Memorando Nro. STHV-DMGT-2020-0177-M

ASUNTO: Edificio "PANORAMA 3" - Orden de Procedimiento No. 02030- Expediente Procuraduría No. 2019-01331 (Ref. STHV-2020-0294-E, STHV-2020-0265-E, GADDMQ-PM-2020-0124-O)

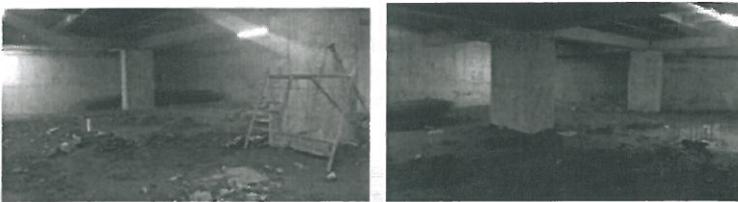
Subsuelos 2 y 3: Interiormente no se encuentran terminados, sin embargo ya se aprecian algunas bodegas construidas manteniendo el diseño de los planos presentados, como consta en la memoria fotográfica adjunta.

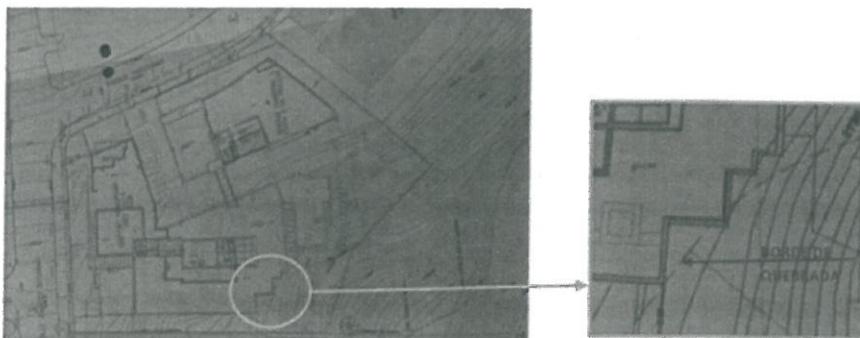
De acuerdo al plano aprobado, lámina "A2 de 25" que contiene la IMPLANTACIÓN GENERAL (Bloque A & B), gráficamente se observa que un pequeño tramo de la esquina comprendida entre los ejes de las columnas F y G de la Torre A, se encuentra ocupando el retiro de protección de quebrada, conforme se observa en el gráfico adjunto, sin embargo, es competencia de la Dirección Metropolitana de Catastro de verificar si la edificación mantiene el retiro de la faja de protección de la quebrada.

Cabe señalar que mediante Oficio No. 0004144 del 2 de mayo de 2013 y plano adjunto, la Dirección Metropolitana de Catastro define el borde superior de quebrada del año 1983, borde de talud natural del año 1983 y el borde de talud artificial actual, sin embargo al construir la Torre A, se modificaron los taludes implantando en ellos los subsuelos de la edificación, por lo tanto sólo se mantiene el borde superior de quebrada.
